Sint-Niklaas, geplande aansluiting N70 / R42

Mercatorknoop, vragen bij het project

Versie 20201010
Aangevuld dd. 4 mei 2023

Fietsersbond

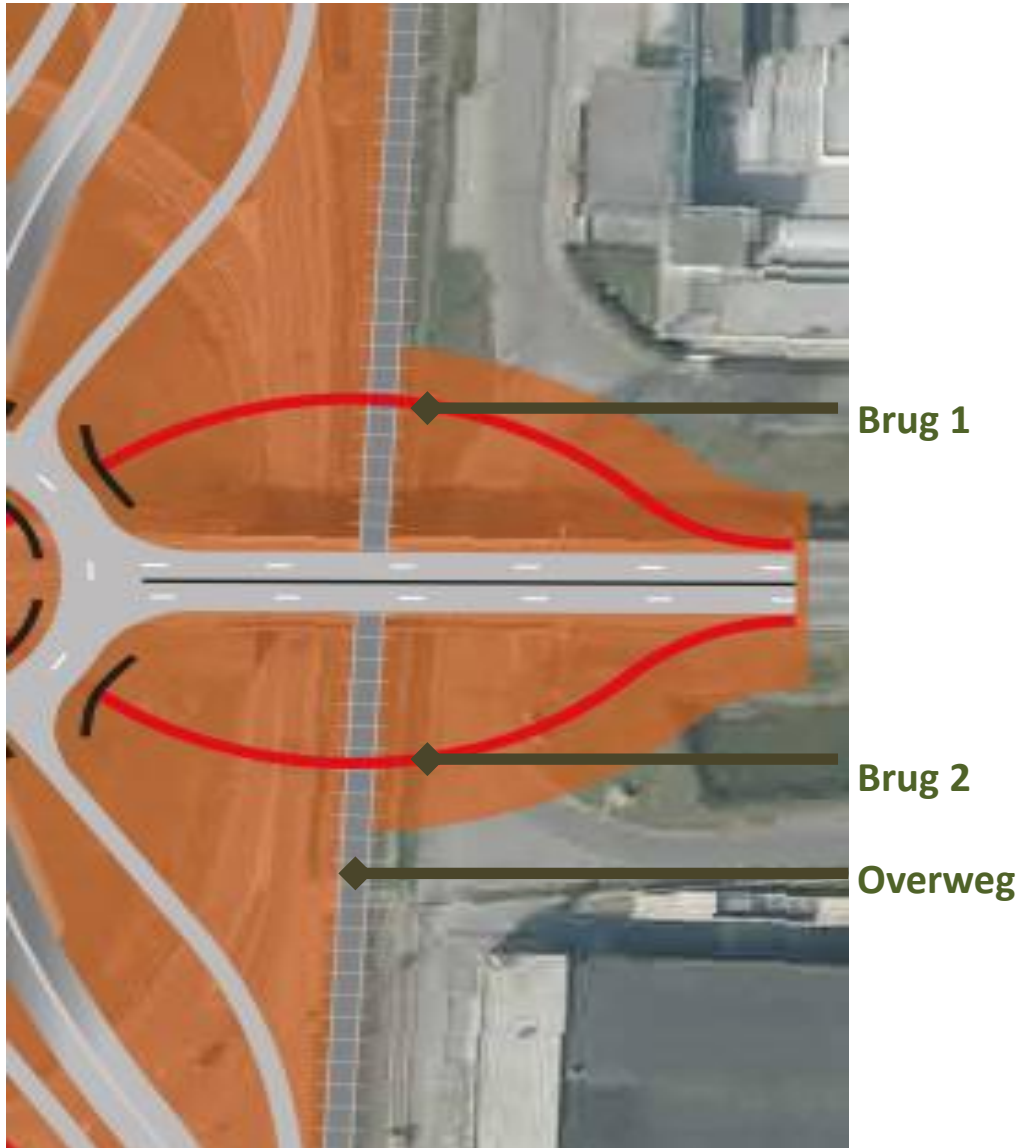
1 Er zijn twee fietsbruggen voorzien over de spoorlijn, tot 7 m hoog boven de bovenleiding.

- Is de helling $\leq 4\%$ (zie vademecum)?
- Is het als trage weg niet veel aangenamer en beter om op maaiveld te blijven via de bestaande spooroverweg?
- Kan de ruimte om een trage-weg-tunnel te maken, eventueel worden voorzien, want minder hoogteverschil (3,5 m)?

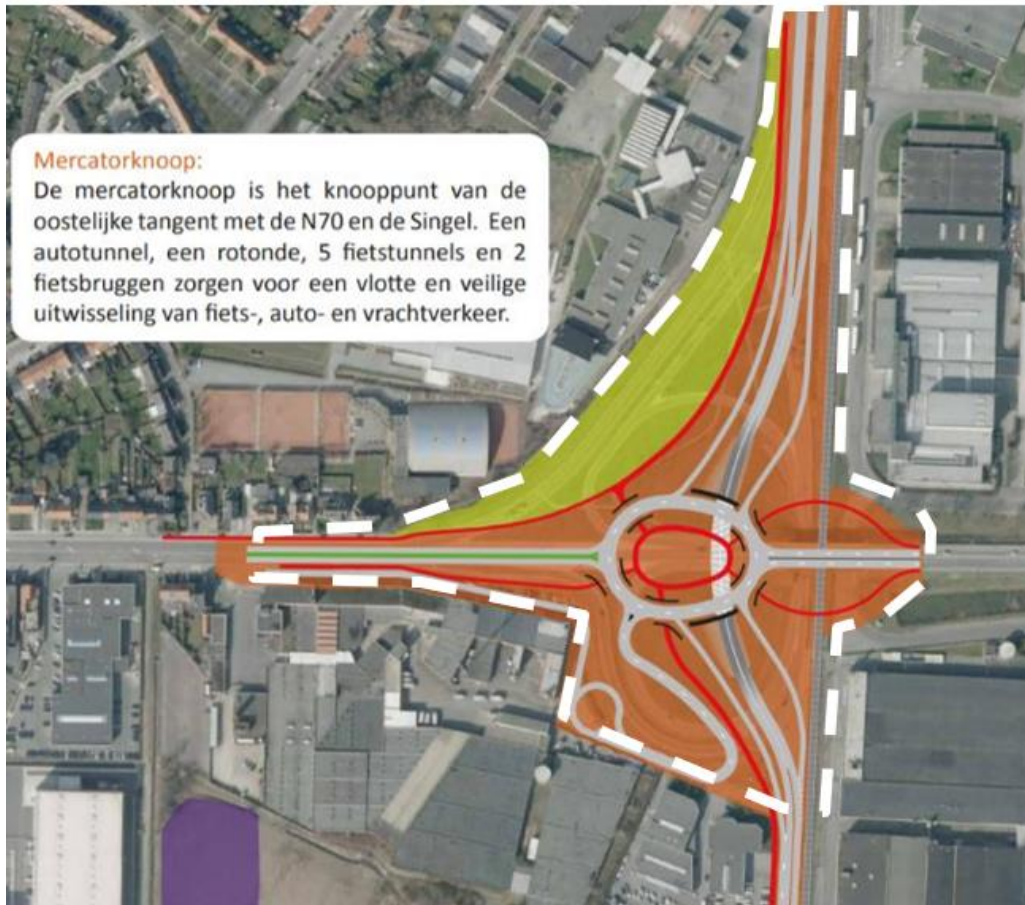
Er is een 2x1-wegtunnel voorzien op de R42, om onderdoor de rotonde te kunnen rijden, inclusief hellingen ruim 300 m lang.

- Hoe verantwoordt men deze tunnel gelet op de beperkte afwikkelingscapaciteit op de R42 door beide lichtengeregelde kruispunten voor en na de tunnel?

- Maakt men niet dezelfde fout als bij de tunnel aan het kruispunt aan 't zwembad N70/N16/Parklaan?

- Is de kostprijs niet te hoog voor het beperkte nut?

1. Verkwisting van zes hectare schaarse ruimte

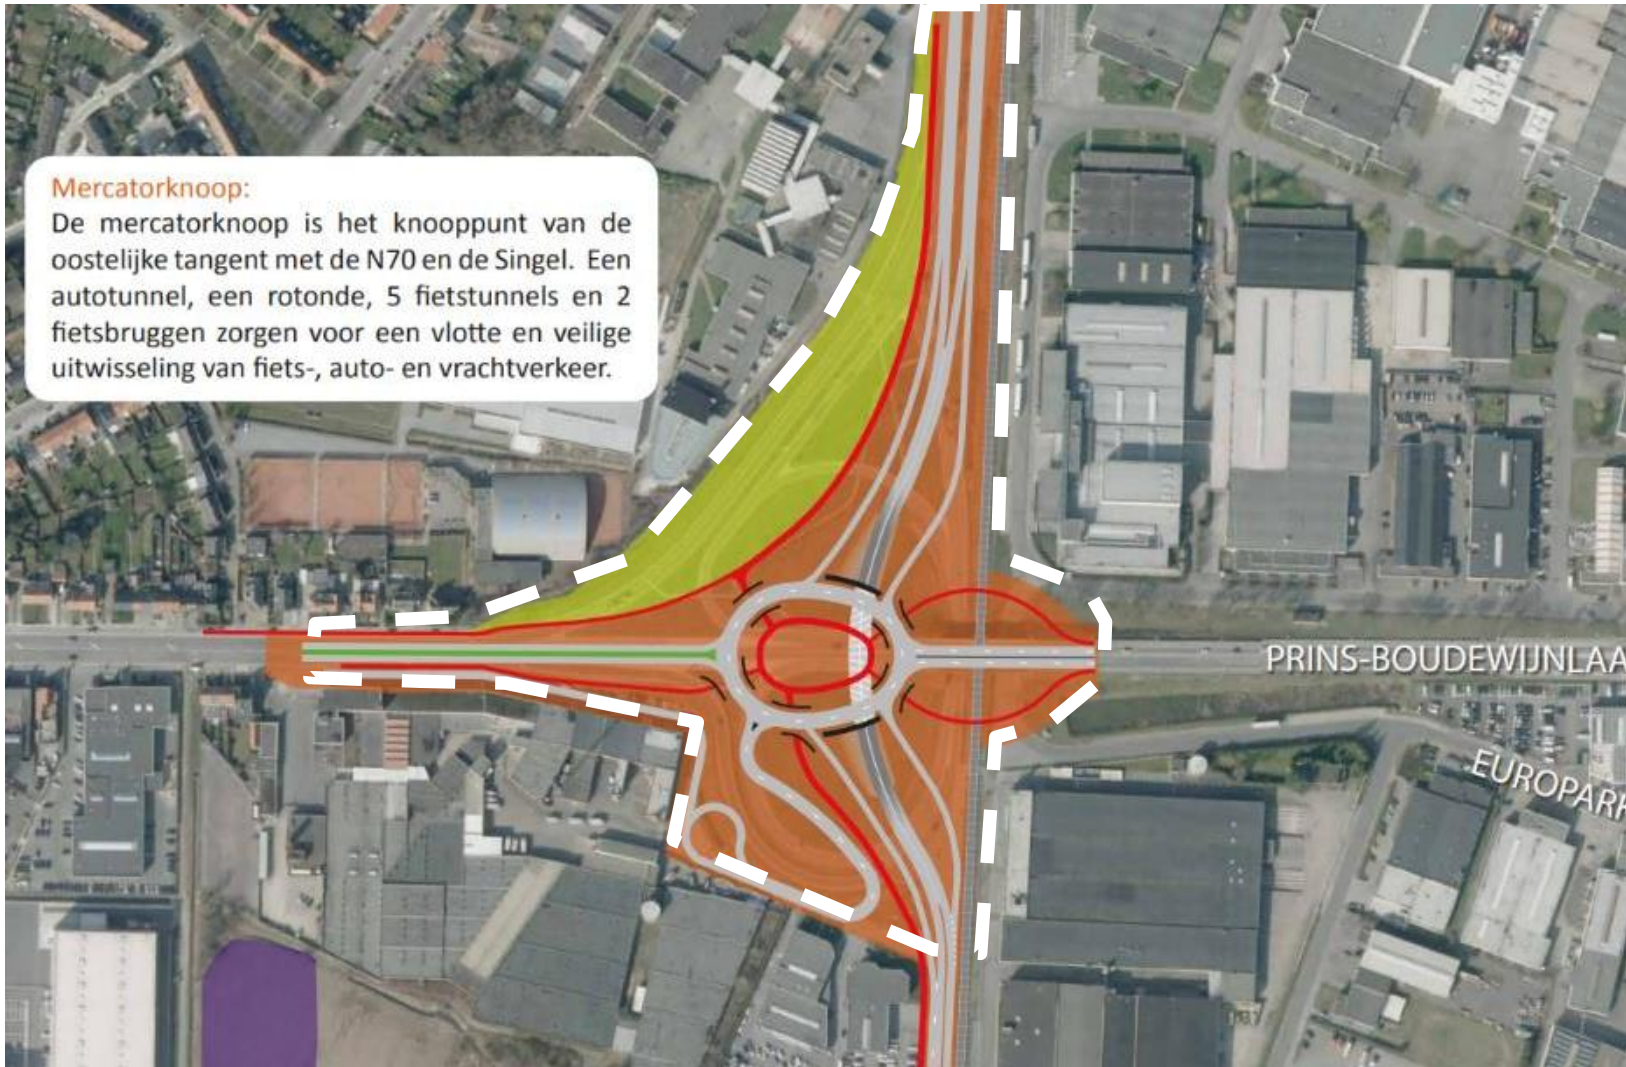
- Zes hectare = twee keer de Grote Markt
- Onvoldoende meerwaarde voor de buurt en de schoolomgeving
- Bovendien, veel geld gaat naar beton, niet naar mens en milieu.

2. Overbodige en onveilige fietsinfrastructuur

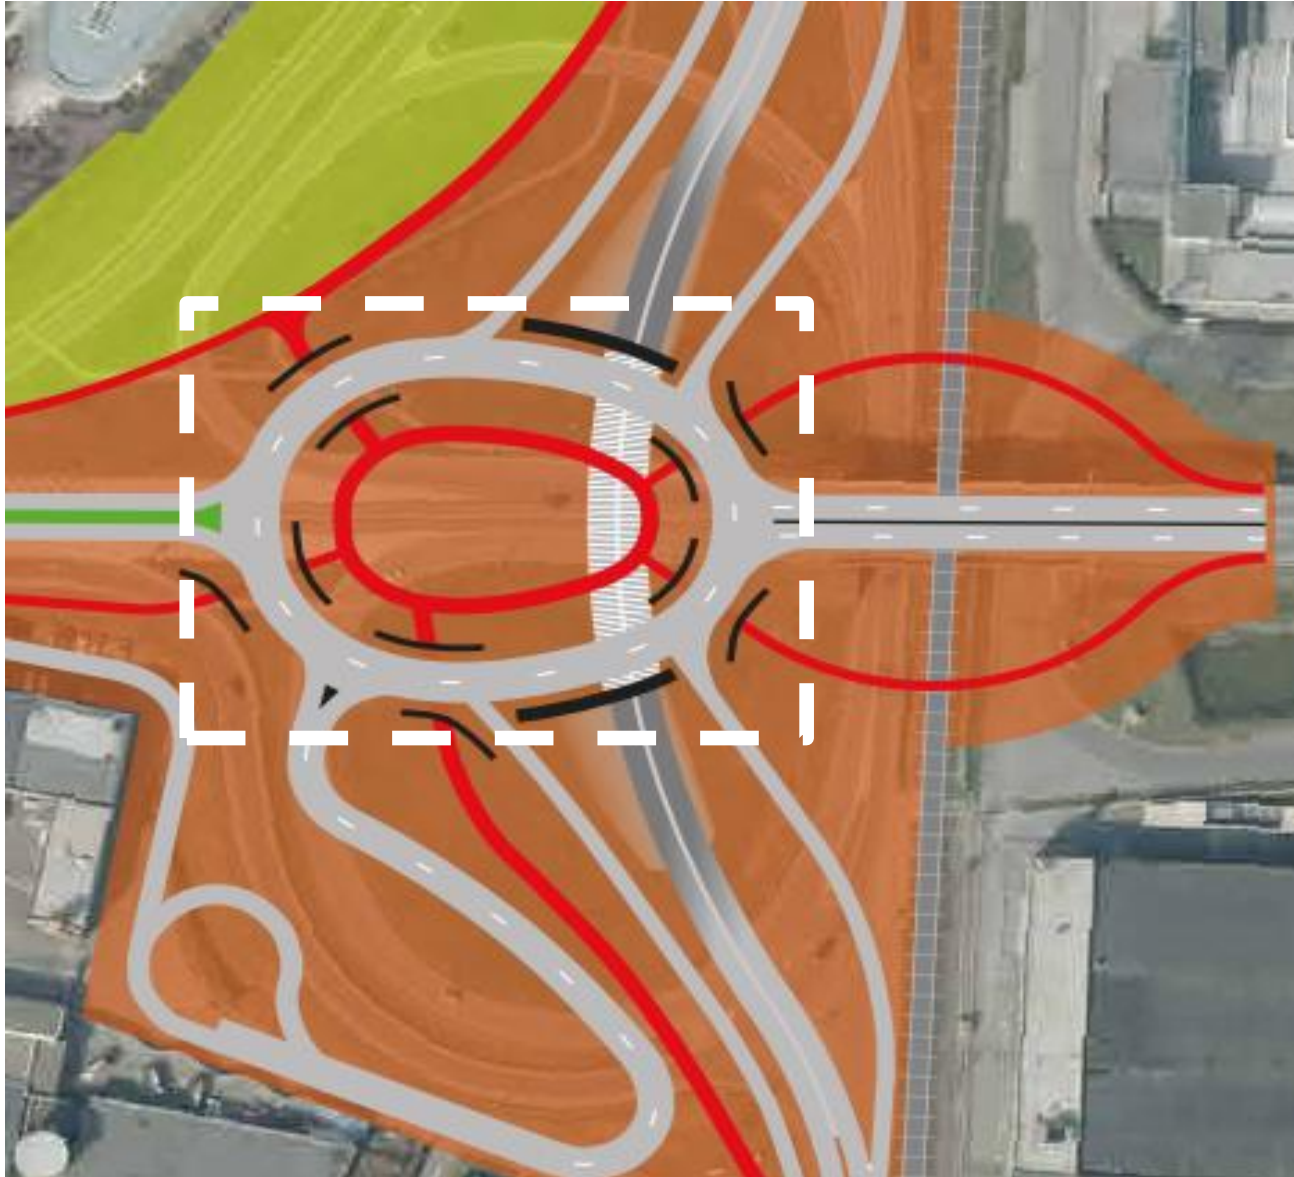
Twee fietsbruggen over spoorlijn met korte (40 m) en dus veel te steile helling (>10%) om af te dalen (4 m) tot onder de rotonde

- Deze bruggen zijn overbodig want er ligt een overweg. Deze kan opgewaardeerd worden. Er rijden amper vier treinen per spitsuur

Vijf fietstunnels onder rotonde zijn overbodig en (sociaal) onveilig

3. Veel te grote rotonde

- De rotonde meet 100 x 130 m of 1,3 hectare, inclusief taluds
- Door de centrale ligging op het terrein is de impact op de omgeving bijzonder groot
- De rotonde heeft twee rijvakken
- Hogere snelheden en meer conflictpunten maken de rotonde onveilig

4. Overbodige wegtunnel onder rotonde

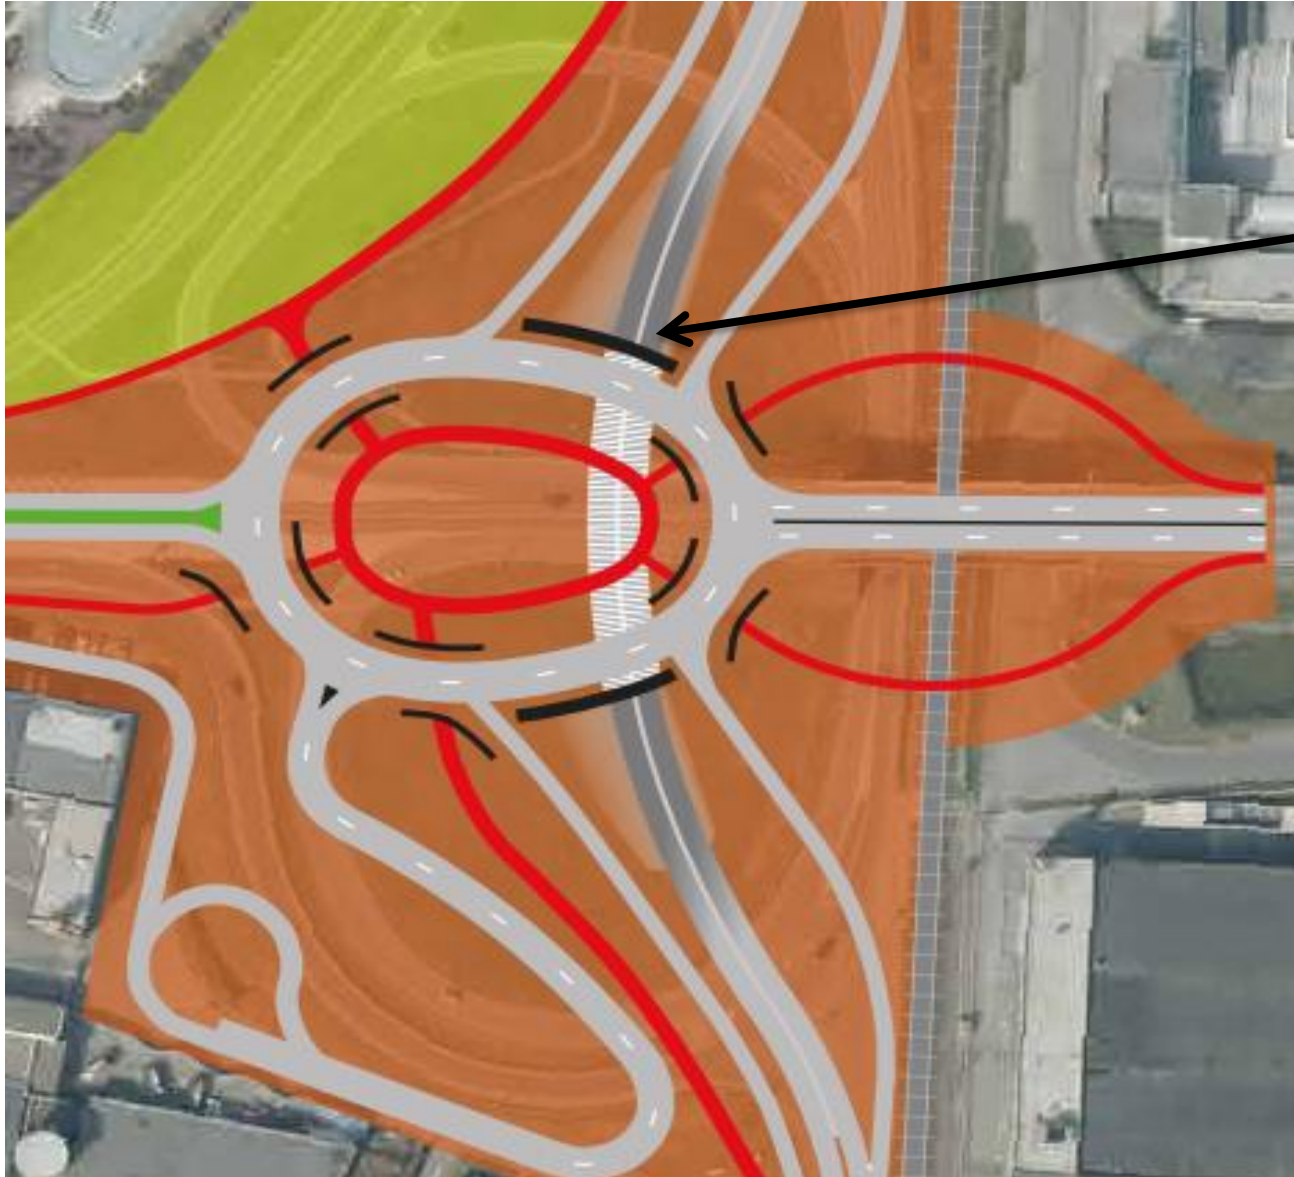
- Wegtunnel is overbodig
- Want drukte op R42 wordt begrensd door met verkeerslichten geregelde kruispunten voor en achter de tunnel
- De zes tunnels en grasbermen bieden te weinig gevoel van veiligheid en geborgenheid
